SUSITARIMAS DĖL 2024 M. LAPKRIČIO 20 D. STATYBOS DARBŲ RANGOS SUTARTIES NR.VPS-292 SĄLYGŲ PAKEITIMO

Sutarties Nr. ir data, pavadinimas VPS.E-292, 2024-11-20, „Automobilių stovėjimo aikštelės, įvažiavimo, pėsčiųjų tako rekonstravimo ir lietaus nuotekų tinklų statybos ir rekonstravimo, esančių V. Kudirkos g. 76, Šakių mieste“

OBJEKTO (VIETOS) APŽIŪROS AKTAS NR. 2

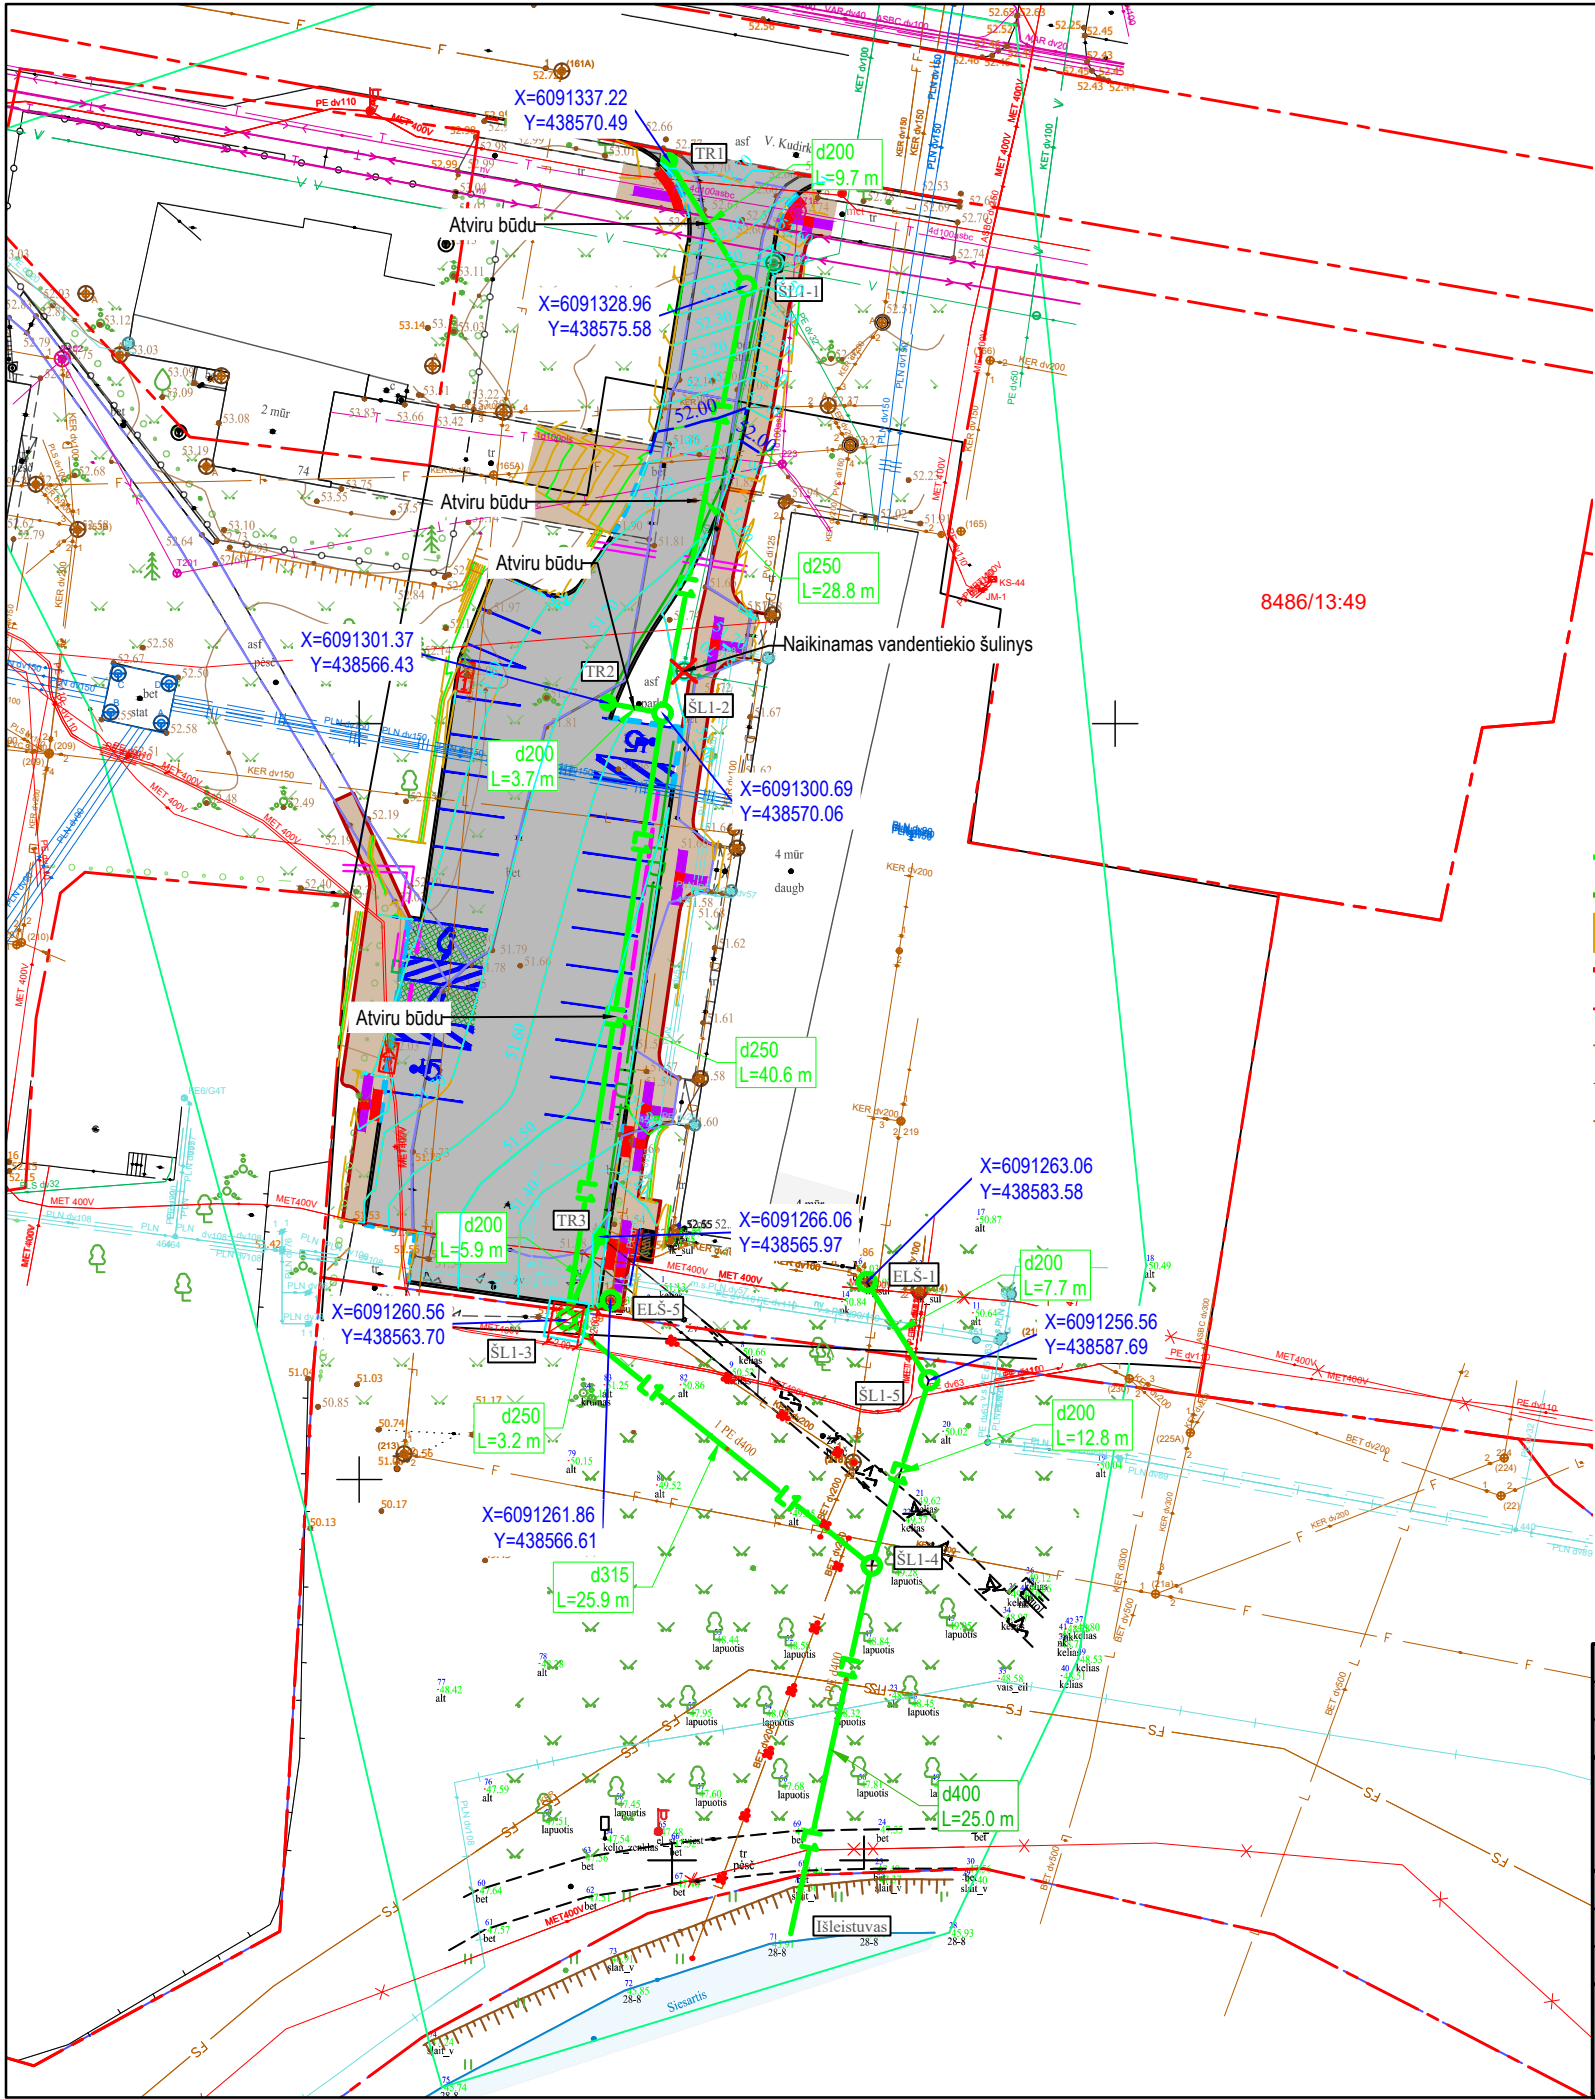
UAB „Parama“ (toliau – Rangovas), vykdydama numatytus darbus pagal projektą Nr. AT-24S-2202, susidūrė su techninio darbo projekto neatitikimais, susijusiais su šuliniais **ŠL1-4, ŠL1-5, ŠL1-6 ir ELŠ-1**. Siekiant užtikrinti tinkamą infrastruktūros funkcionalumą, Užsakovas kartu su Techninė priežiūra siūlo koreguoti projektinius sprendinius, atsižvelgiant į esamą situaciją ir technines galimybes.

1. Vykdam darbus pastebėta, kad į upę išbėgimo vamzdžio aukštis suprojektuotas per aukštai – virš esamo šaligatvio paviršiaus. Dėl to tampa neįmanoma tinkamai įrengti trasos pagal techninį darbo projektą.
2. Vykdam darbus buvo nustatyta, kad nėra galimybės įrengti **ŠL 1-4**, kadangi jis yra pernelyg arti ažuolo medžio. Taip pat neįmanoma atlikti senosios trasos perjungimo į projektuojamą **ŠL 1-4**, kadangi tokiu atveju būtų pažeistos medžio šaknys.

1. Kad būtų galima išlaikyti projektuojamos trasos aukštį nuo šulinio **ŠL 1-4**, pasiūlyta papildomai įrengti gelžbetoninį šulinį **ŠL 1-6, D 1500 mm**. Tai leis prisitaikyti prie esamos situacijos ir užtikrinti tinkamą sistemos veikimą.
2. Projektuotojas pateikė naujus projektinius sprendimus, pagal kuriuos **ŠL 1-4** buvo patrauktas toliau nuo medžio. Be to, buvo suprojektuotas papildomas **ŠL 1-5**, taip pat nutolęs nuo medžio, siekiant užtikrinti galimybę perjungti senąją lietaus nuotaką į projektuojamą sistemą nuo esamo šulinio **ELŠ-1**.
